**Artikel:** Schulhauswettbewerb Zürich-Witikon

### Schulhauswettbewerb Zürich-Witikon

### Aus dem Bericht des Preisgerichtes

1. Preis von Ed. del Fabro und Bruno Gerosa. (Projekt Domino)

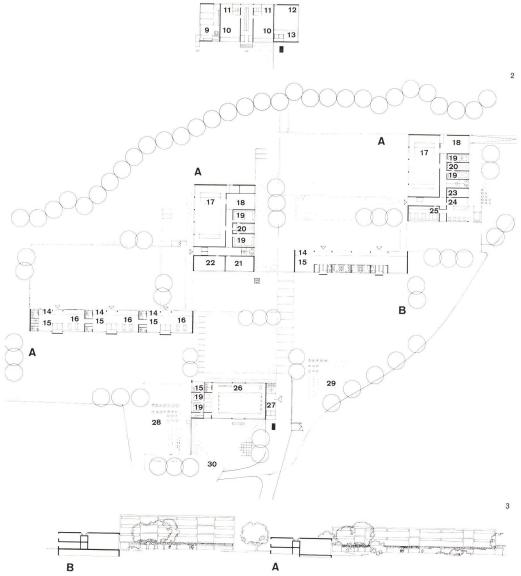
Die klaren Baukörper sind in zweckentsprechender Weise auf dem Areal angeordnet und ergeben durch ihre Stellung zueinander und zum Grünzug einfache und schöne Außenräume. Dabei sind die Schultrakte gut von der Verkehrsstraße abgerückt und günstig orientiert. Sämtliche Klassenzimmer sind gegen Süd-Südosten gerichtet, gut belichtet und stehen in schöner Beziehung zum Grünzug. Der Kin-dergarten liegt exponiert. Die Anordnung der Gebäude verhindert den Ausblick von der Witikonerstraße gegen den Grünzug.

Die Turn- und Pausenplätze liegen günstig hinter den Schultrakten und im Anschluß an die Turnhallen.

In organisatorischer Hinsicht ist das Projekt vorteilhaft, abgesehen von der Konzentration der Abortanlagen im Erdgeschoß und dem Vorschlag für eine Zentralgarderobe für die Primarschule. Dies führt zu einer unnötigen Vermehrung der Geschoßzahlen bei den Klassentrak-ten. Hervorzuheben ist die günstige Lage und Gestaltung der Schwimmhalle.

In architektonischer Hinsicht ist die Schlichtheit der gut proportionierten Baukuben und die Konsequenz in der ganzen Haltung des Projektes anzuerkennen!

### 2. Preis von Paul Schatt und Othmar Trottmann. (Projekt Curubi)

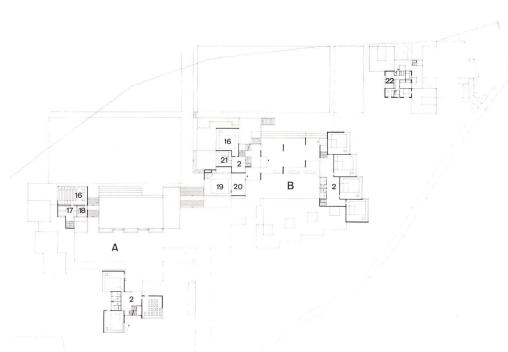
Die gewählte räumliche Lösung und die schöne kubische Gliederung nehmen in positiver Weise Bezug auf die Umgebung und die topo-grafischen Gegebenheiten des Bau-platzes. Das Projekt gewährleistet platzes. Das Projekt gewanneistet den etappenweisen Bau der Anlage. Der große, zusammenhängende Freiraum längs des Tobels darf als Vorzug bezeichnet werden. Die Klassenzimmer in der Südostecke der Primarschule liegen zu nahe an der Katzenschwanzstraße.

Die Zugänge zu den einzelnen Gebäudegruppen wirken klar und zweckmäßig, sind aber im Detail in der Primarschule etwas umständlich.

Die Differenzierung zwischen Primar- und Sekundarschule ist vom architektonischen Gesichtspunkt aus zu begrüßen. Interessant ist der Gedanke der zum Hof erweiterten offenen Halle der Primarschule. Die Querlüftung der beiden Turnhallen ist mangelhaft.

Die statischen Verhältnisse über dem Lehrschwimmbecken und den Turnhallen sind nicht gelöst.

Das Projekt weist hinsichtlich der kubischen und maßstäblichen Gestaltung hohe Qualitäten auf.
